Zum Verkehrsgutachten und den Unterlagen des Staatlichen Bauamts vom 15.6.2026, welche im Nachgang zur UVT-Sitzung vom 22.4.26 erstellt und an den UVT verteilt wurden, gingen folgende Fragen einzelner UVT-Mitglieder ein. Die Antworten des Staatlichen Bauamts vom 20.8.2026 wurden direkt hinter den Fragen eingefügt.

Vorschlag Verkehrsforum FFB:

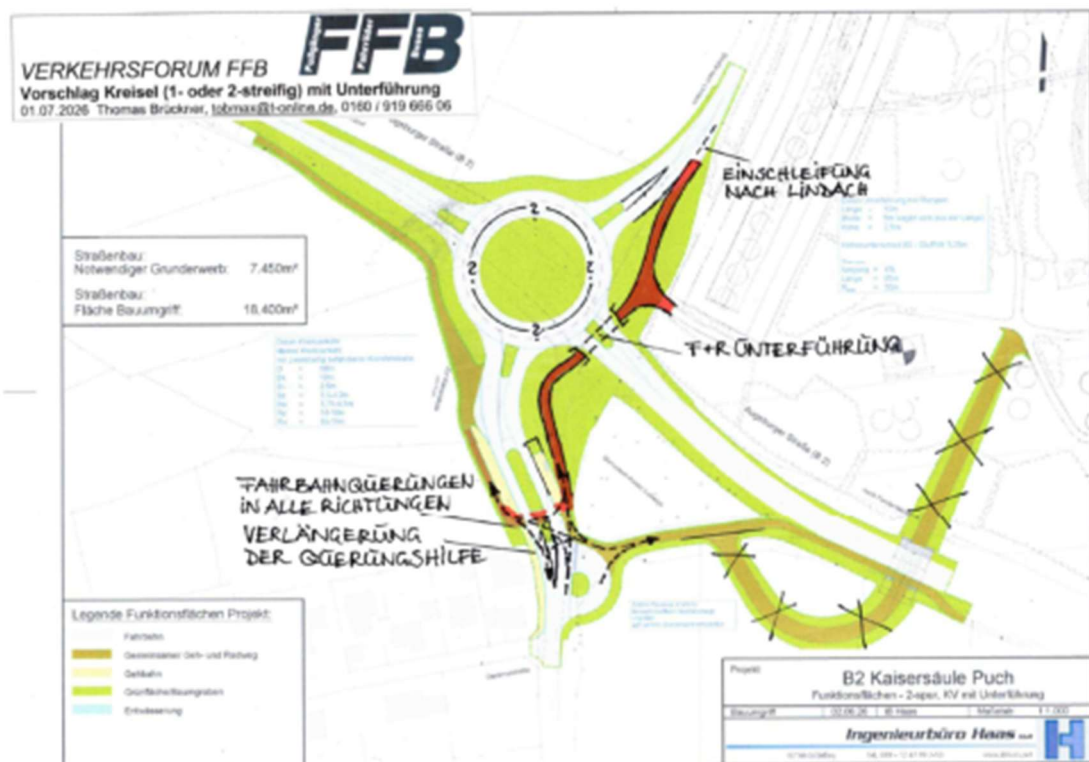
- Das Verkehrsforum FFB hat sich bereits 2024 zusammen mit den Verkehrsverbänden ADFC und VCD FFB mit einem Schreiben an die Stadt gewandt. Darin sprechen sich diese eindeutig für einen Kreisels aus. Das Schreiben bezog sich damals auf einen 1-spurigen Kreisels, da von einem 2-spurigen noch keine Rede war.

- Die Zweistreifigkeit verträgt sich jedoch nicht mit der Führung des Fuß- und Radverkehrs über Querunginseln!
- Der Vorschlag des Verkehrsforums FFB basiert auf der Kreisels-Planung (1- oder 2-streifig) und schlägt eine Unterführung für den Fuß- und Radverkehr Richtung Lindach und Pucher Meer II unter dem östlichen Ast vor.

- Ein besonderes Augenmerk muss dabei auf die Querungsmöglichkeiten für Fußgänger bei den Bushaltestellen als auch für die Radfahrenden gelegt werden. Es braucht zügig (25 km/h) befahrbare Radverkehrsverbindungen vor allem entlang der B2 von FFB nach Mammendorf, sichere Querungshilfen (verlängerte Mittelinsel) und Einschleifungen in die jeweiligen Fahrbahnen an Radweg-Enden.

- Zu beachten sind dabei die „Musterblätter Radverkehr Bayern“ der AGFK (s.u.).

Beide Varianten zweistreifiger Kreisverkehre verfügen jeweils über **nur eine Kreiszufahrt je Zufahrtsast**. Dadurch kann der **Fuß- und Radverkehr richtlinienkonform über die Zufahrten und Fahrbahnteiler** geführt werden. In der **vergleichenden Bewertung gegenüber einer Querung über eine lichtsignalgesteuerte Furt an einer Lichtsignalanlage** weist diese Führungsform jedoch eine **geringere Verkehrssicherheit** auf.

Die **erforderliche Rampenlänge** für die **Geh- und Radwegunterführung** beträgt **95 m**. Aufgrund der **vor Ort nicht ausreichenden Platzverhältnisse** und der damit verbundenen **zu kurzen möglichen Rampenlänge** ist die Realisierung einer Unterführung westlich der Kaisersäule **technisch nicht möglich**. Diese Einschränkung wurde beim Entwurf der beiden Kreisverkehrsvarianten festgestellt. Darüber hinaus wurde eine Situierung der Unterführung auch westlich des Kreisverkehrs geprüft. Diese Variante wurde jedoch aufgrund des damit verbundenen zusätzlichen Flächenverbrauchs sowie insbesondere der entstehenden Umwegigkeit in Richtung Freizeitgelände nicht weiterverfolgt.
